教育部
109 年度 永續校園推廣計畫
永續校園局部改造-整合案

申請學校名稱：縣立泰安國小

**教育部「109 年度永續循環校園示範校計畫」
第一階段第一次圖說審查意見回覆說明對照表**

109 永續循環校園示範案-泰安國小回覆

教學大樓2-3F平面圖

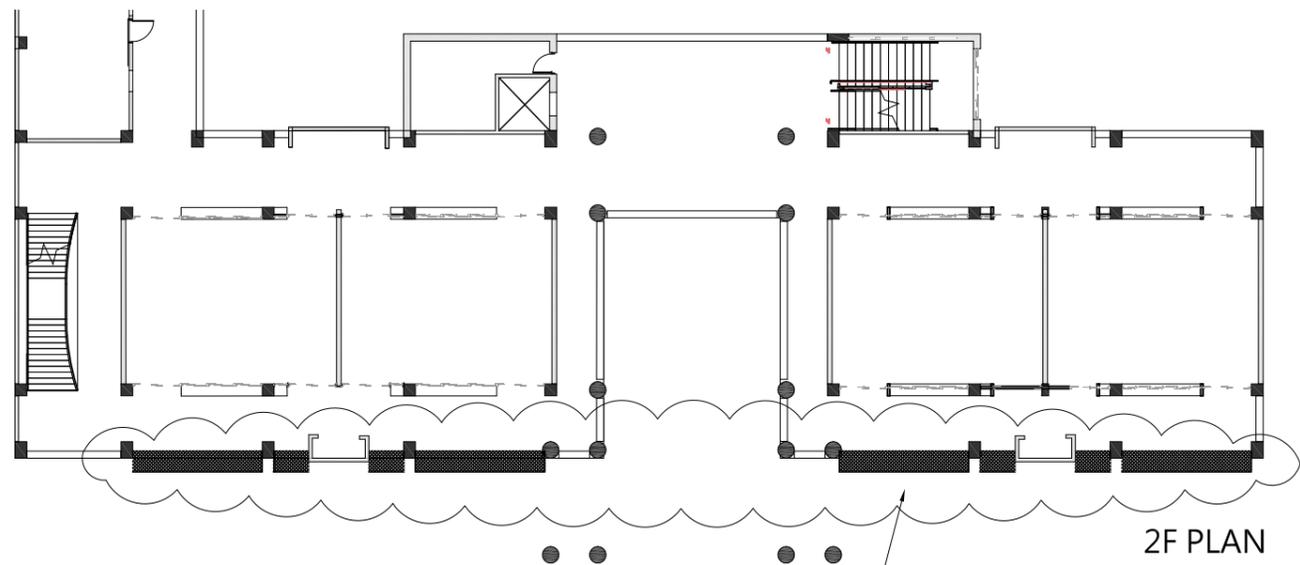
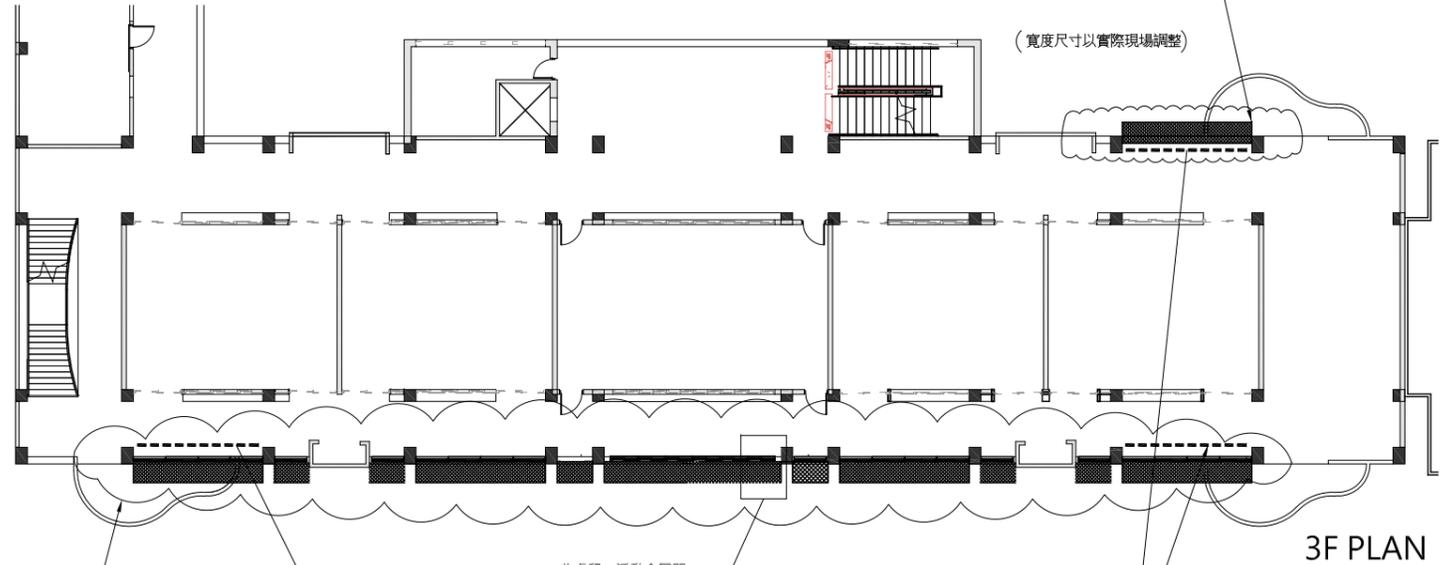
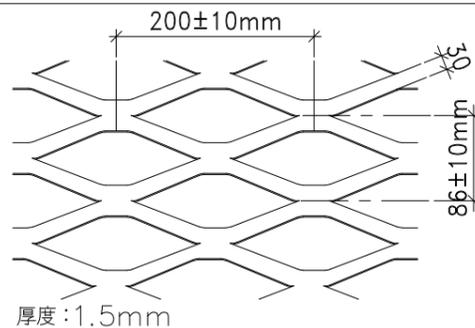
3. 預期成果未充分說明示範內容及方向，亦未說明環境軟硬體條件具備示範意義及效益。	將補充說明校園環境軟硬體設備與課程規劃的關連性，並加強與 校園遊學路線 相關 示範點的說明與實作 ，達示範的目的。
4. 東西曬說明不夠明確，未與實際教學空間圖說呈現，太陽高度方位角影響。	針對東西曬的說明除了現況照片呈現外，將加上教學實測的紀錄，完備此說明。

泰安國民小學通風路徑模擬如下:(分夏季、冬季)

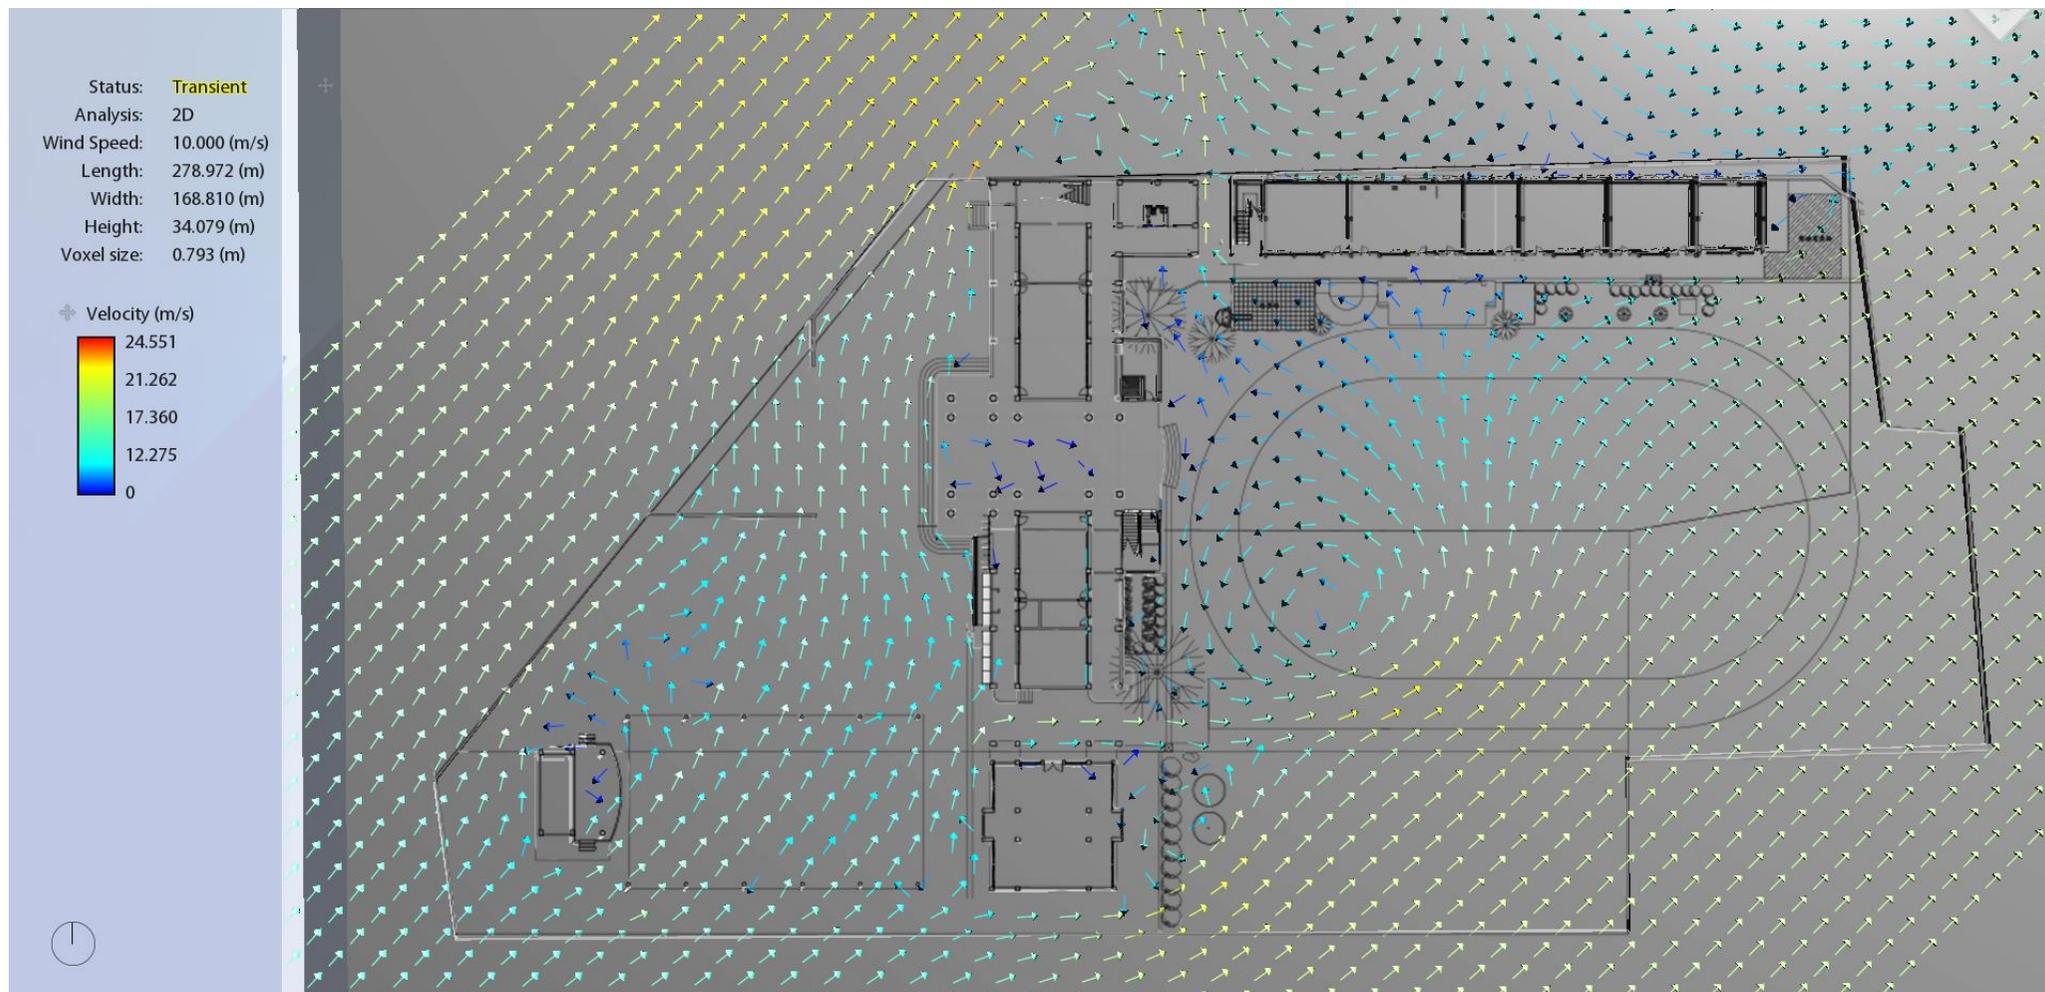
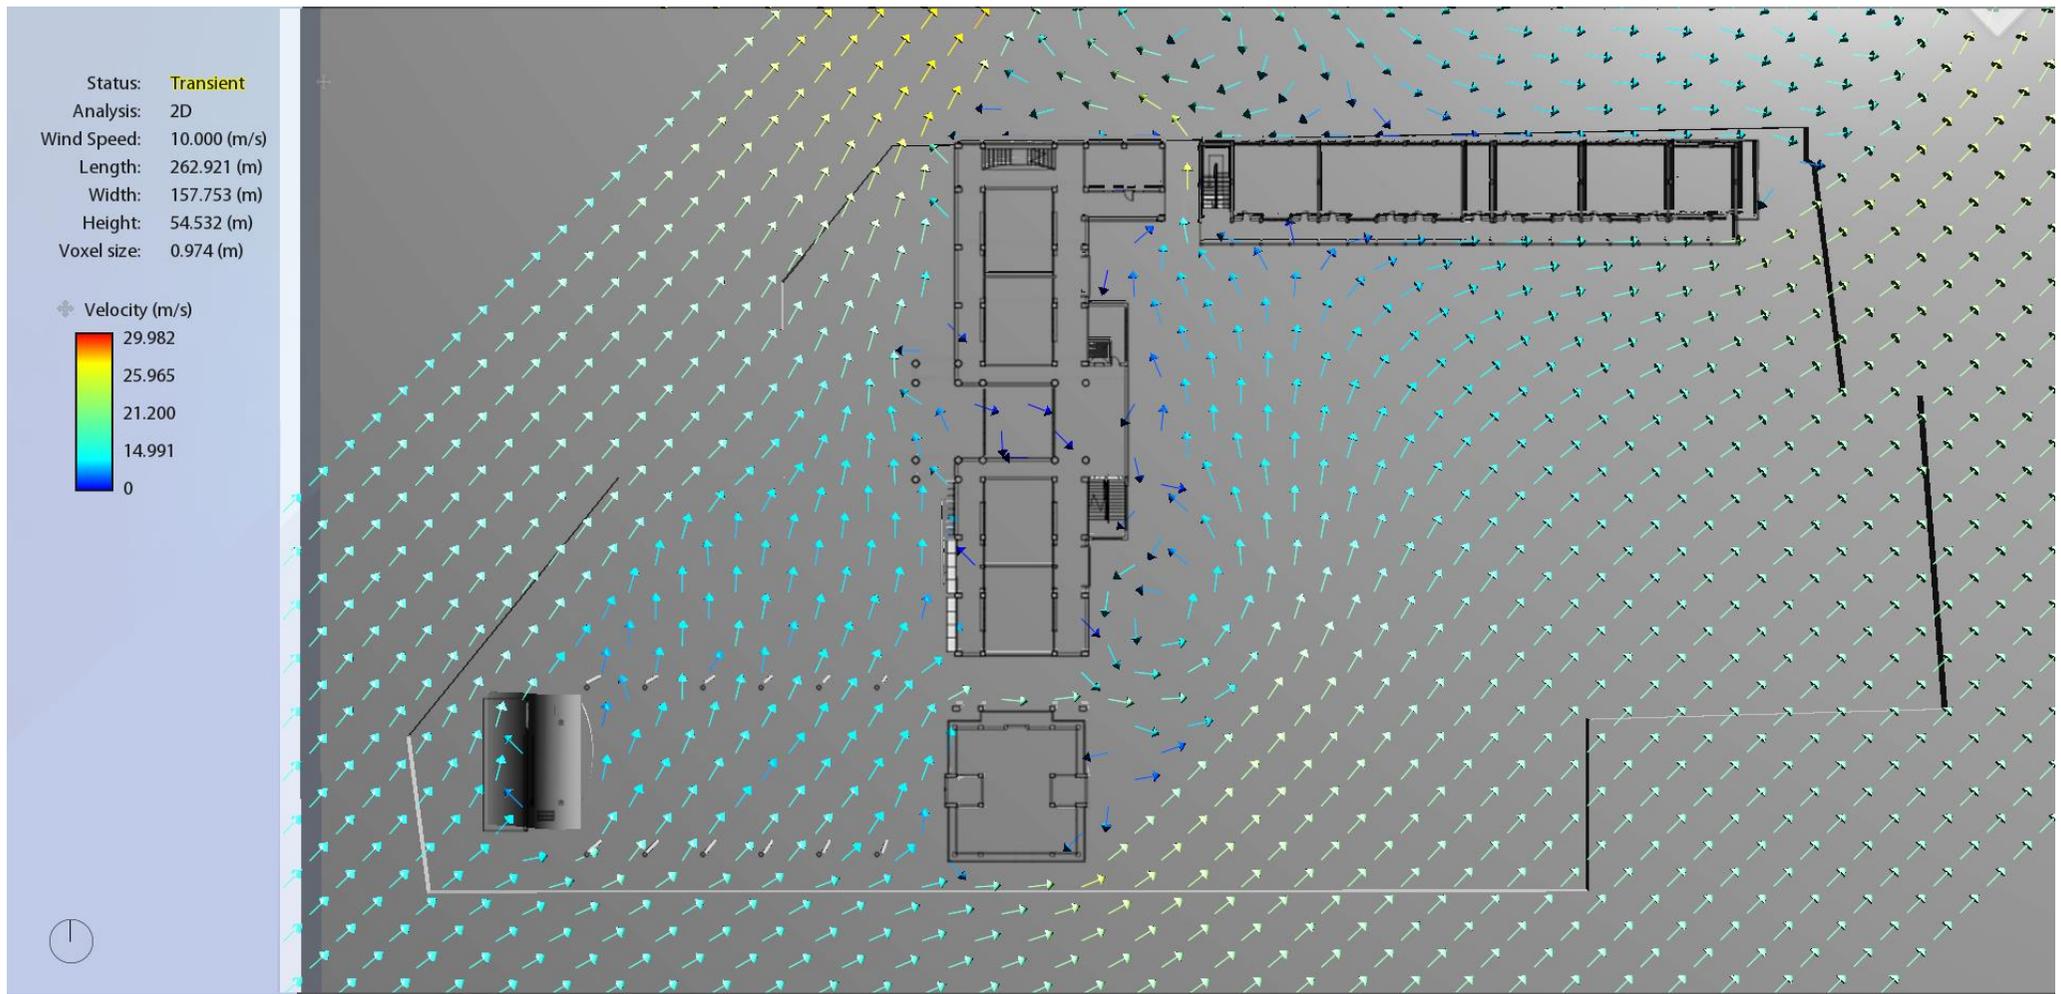
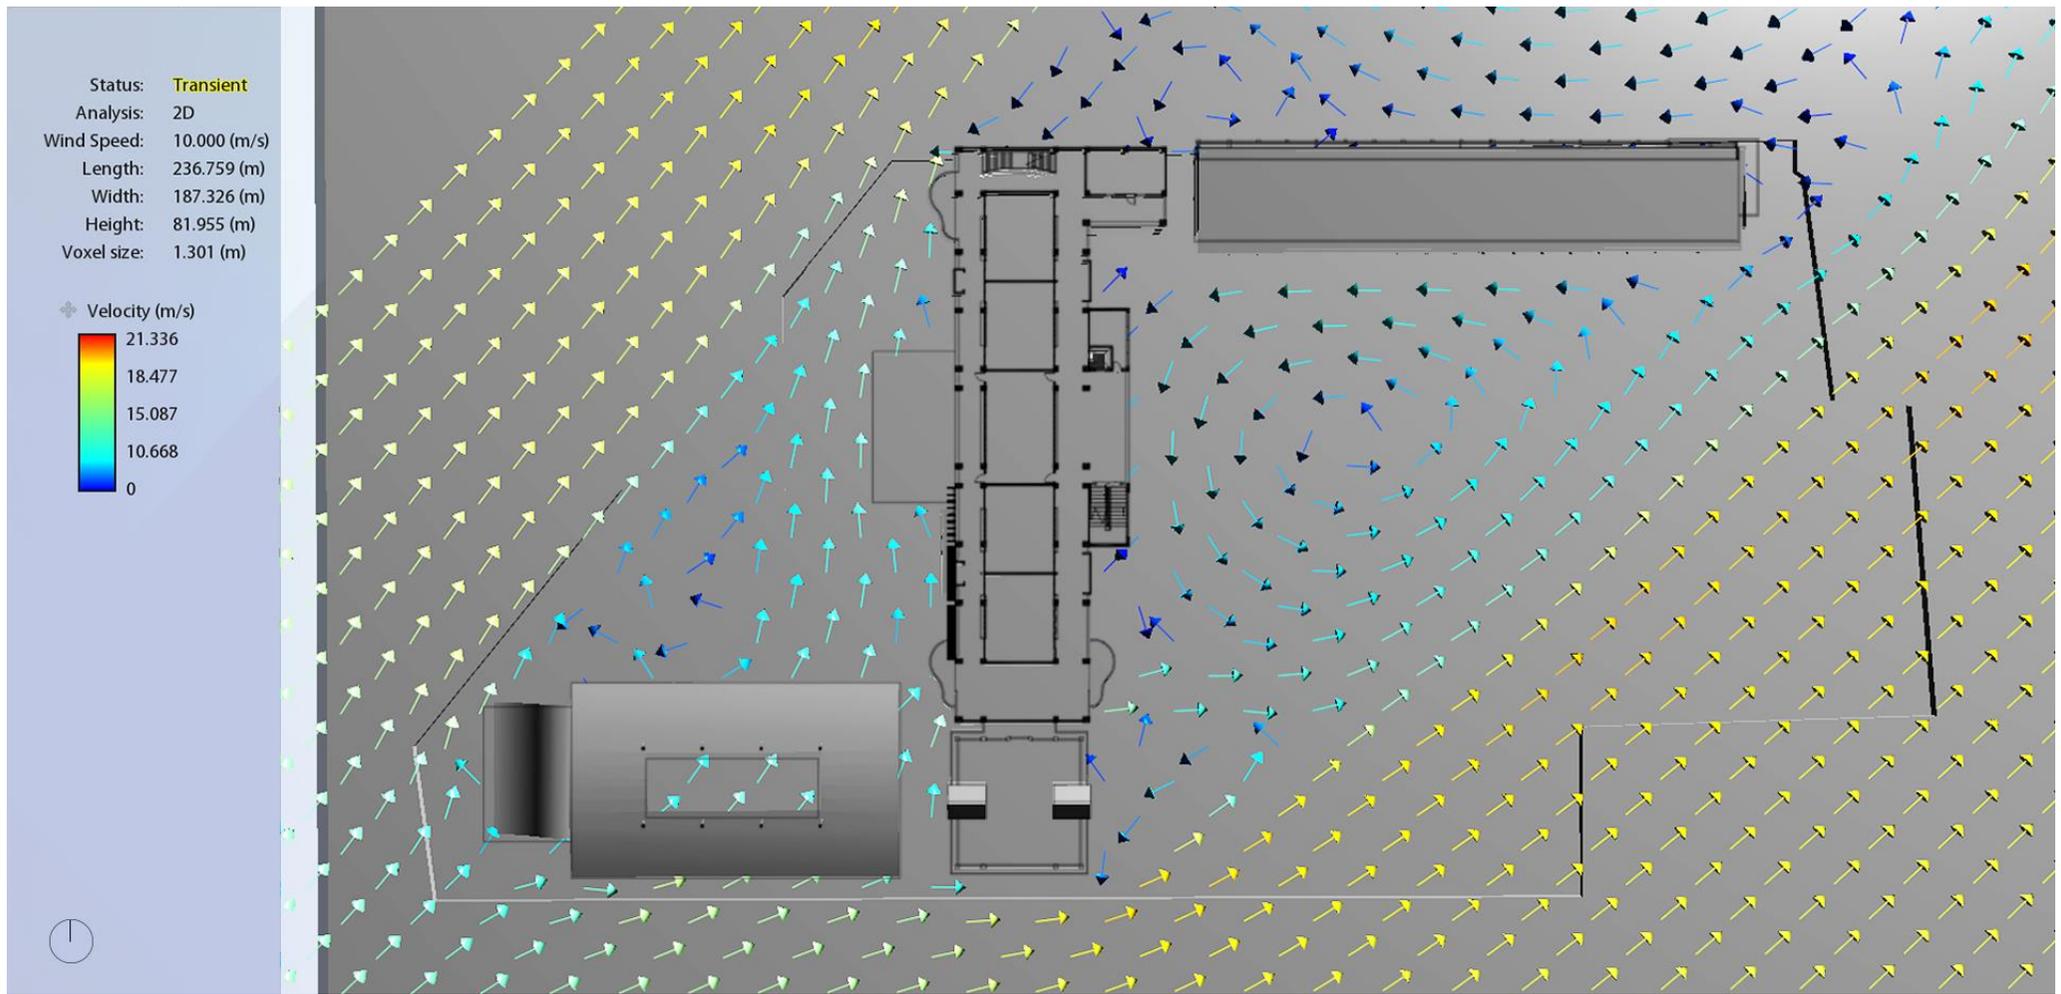
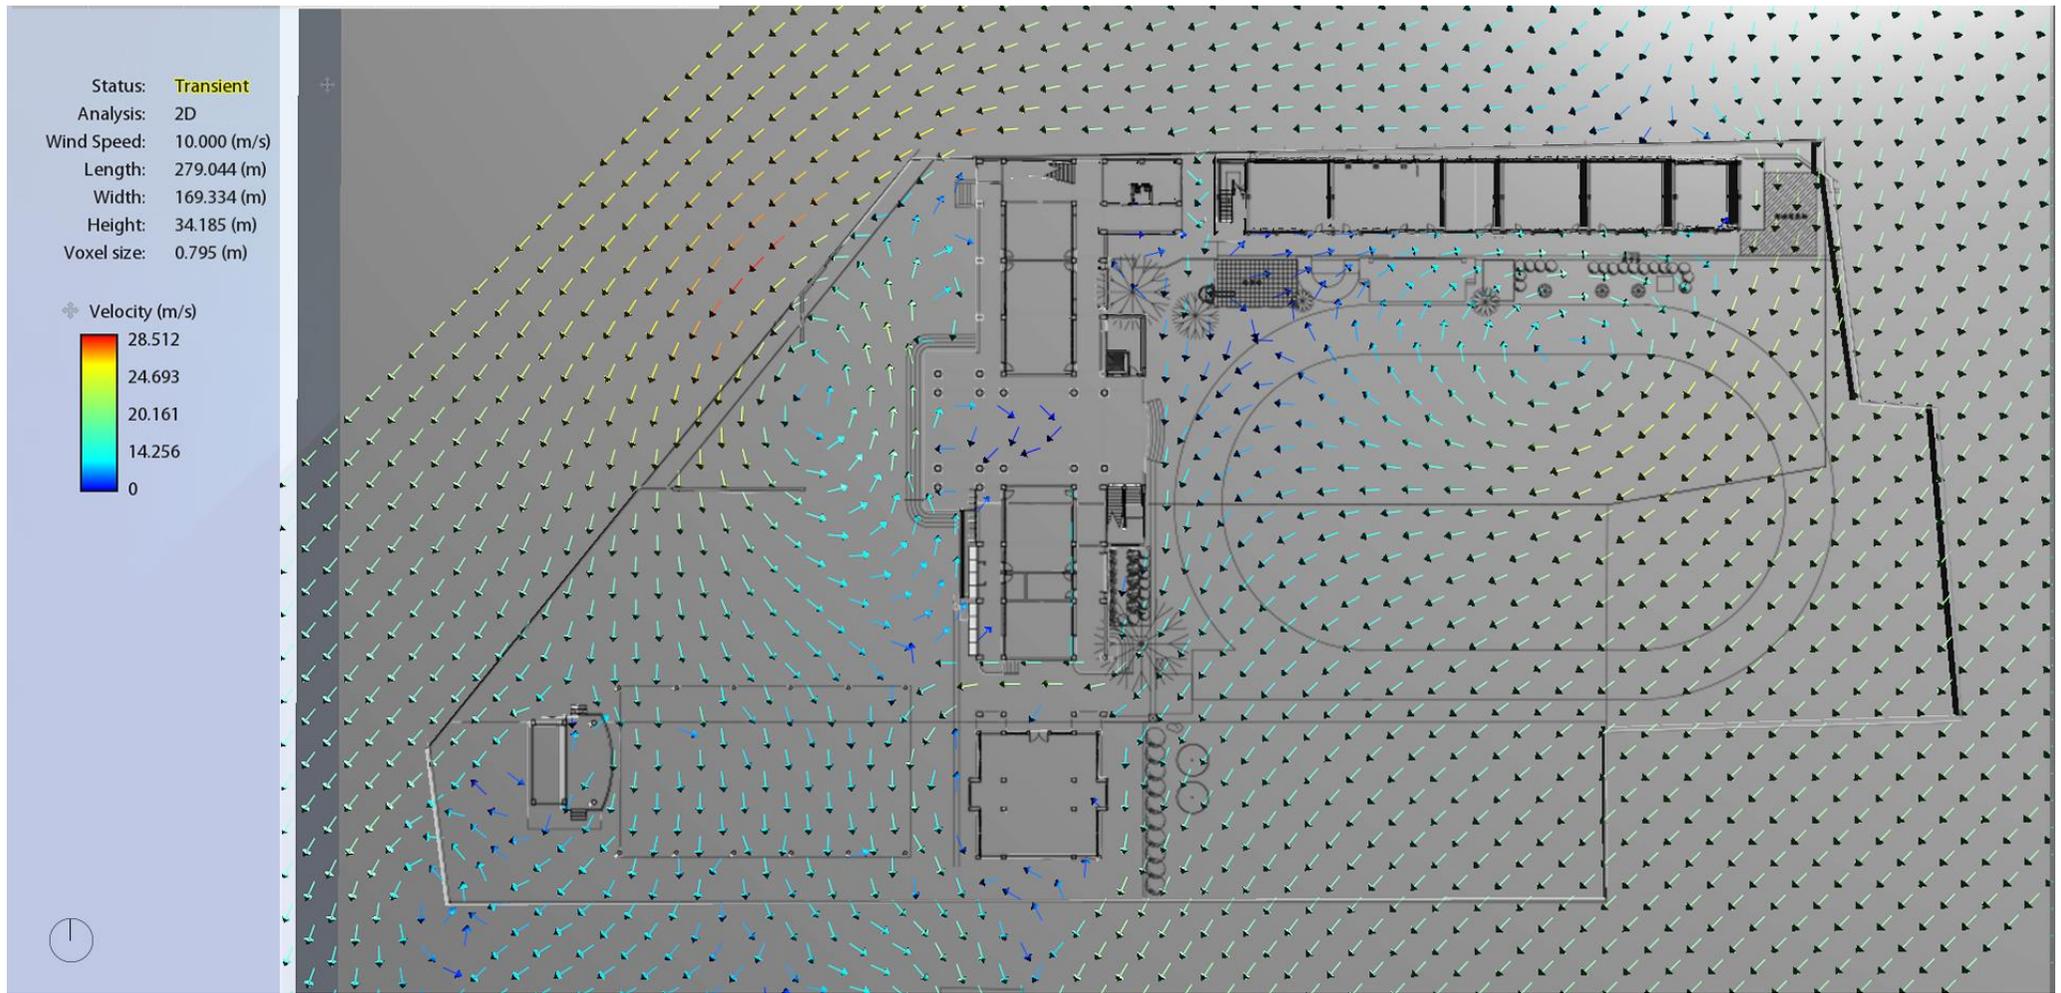
5. 校園通風與教學空間通風為重要的節能、健康、散熱問題，申請書缺少「導風」概念具體規劃及「節能」相關活動或教學課程結合，僅以 CFD 模擬呈現。	目前教學空間因改善了四樓禮堂的封閉氣窗為活動百葉，對於通風部分學生有相當的感受及溫度記錄，而【 導風 】的實作課程，確實是這次示範案的新課題，將持續完成實作及課程結合。
